Znak sprawy: FZP.271.25.2024

Dotyczy: Postępowanie o udzielenie zamówienia publicznego pn.: „Rewitalizacja zabytkowego zespołu pałacowo-parkowego w Murowanej Goślinie - Etap 1”.

Zamawiający w ww. postępowaniu na podstawie art. 284 ust. 1 i 2 ustawy z dnia 11 września 2019r. Prawo zamówień publicznych (t.j. Dz. U. z 2024 r. poz. 1320) zwanej dalej „Ustawą” lub „Ustawą Pzp”, informuje o pytaniach i wyjaśnieniach treści Specyfikacji Warunków Zamówienia (SWZ):

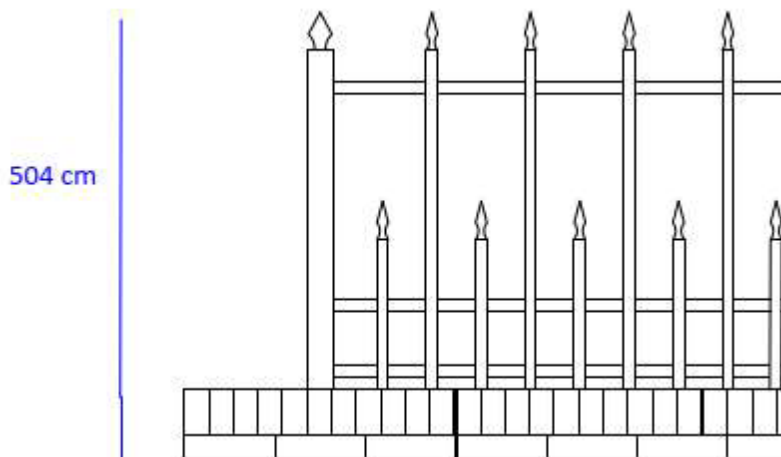
10. Czy w zakresie realizacji jest regeneracja trawnika istniejącego?.

Regenerację trawnika lub wykonanie jego odtworzenia będzie należało wykonać w miejscach zniszczenia podczas prowadzenia robót budowlanych. Nowy trawnik będzie należało również wykonać w lokalizacji rozbiieranej tzw. czarnej drogi na odcinku od budynku przedszkola do ul. Mściszewskiej, po przedniej jej rozbiórce. Pozostałe obszary trawników przewidywanych do regeneracji i planowanych do przebudowy przewidywane do wykonania w kolejnych etapach realizacji zadania inwestycyjnego a szczegółowy opis ich zakresu, planowanej technologii, kosztów itp. winny zostać ujęte w dokumentacji projektowej.

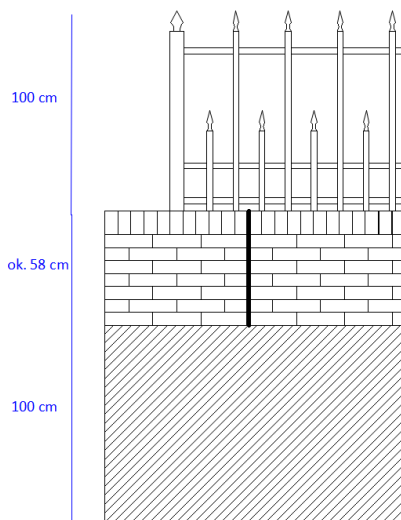
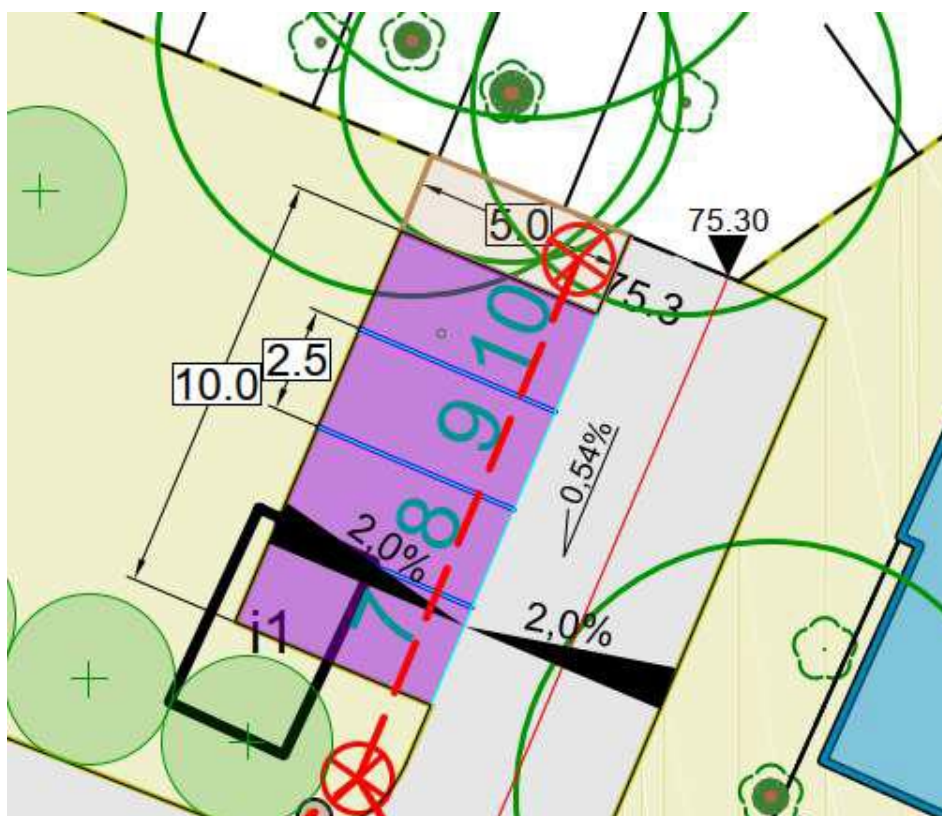
2. Proszę o potwierdzenie wysokości przęsta ogrodzeniowego z poniższego rysunku.

Omyłka pisarska, powinno być 100 cm:

Wykonanie tego elementu nie jest przewidziane na tym etapie realizacji robót budowlanych. Przedmiotowy zakres należy uwzględnić w dokumentacji projektowej.
